ACCESIT

Arquitecto: Miguel Fisac

PROYECTO NUM. 5

Informe de William Dunkel.

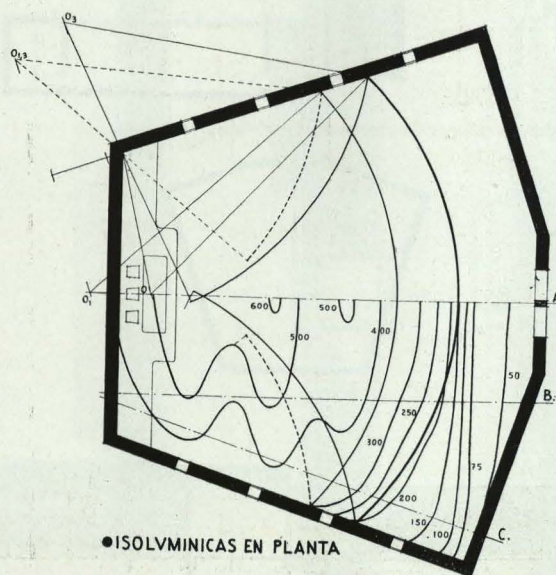
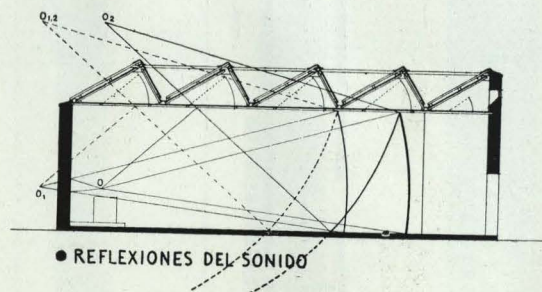
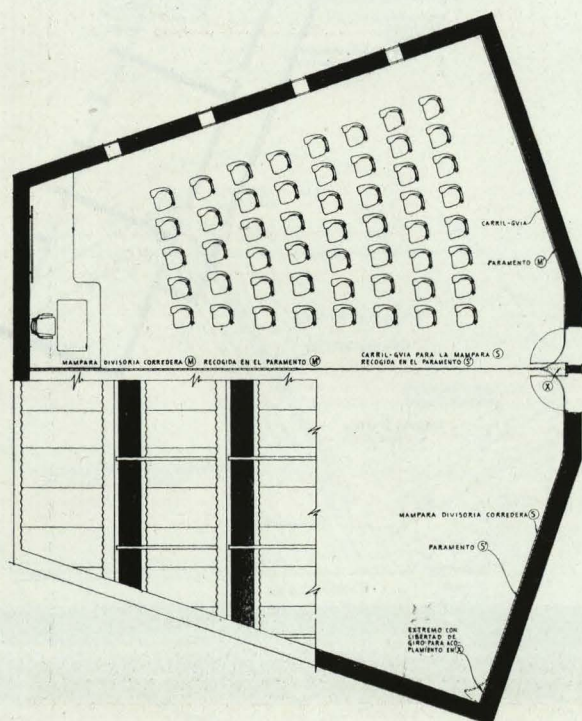
El edificio está dispuesto en forma de ángulo agudo abierto al Poniente, con entrada principal en el ángulo mismo.

La situación adoptada permite una organización clara de los diferentes sectores.

El vestíbulo, dando acceso a dependencias de dirección, a clases y talleres, está muy bien situado.

Podrán ampliarse solamente el aula y clases, pero no los talleres.

El porche de recreo está demasiado cerca de la biblioteca.

Planta del aula de respeto con el estudio de luz y sonido.

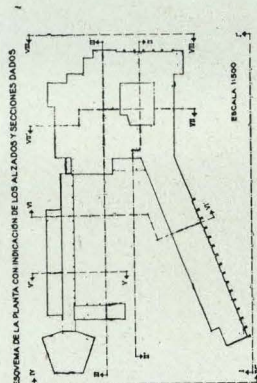
También es admisible aislar del edificio propiamente dicho las aulas de respeto y la biblioteca. Las zonas de silencio han sido observadas.
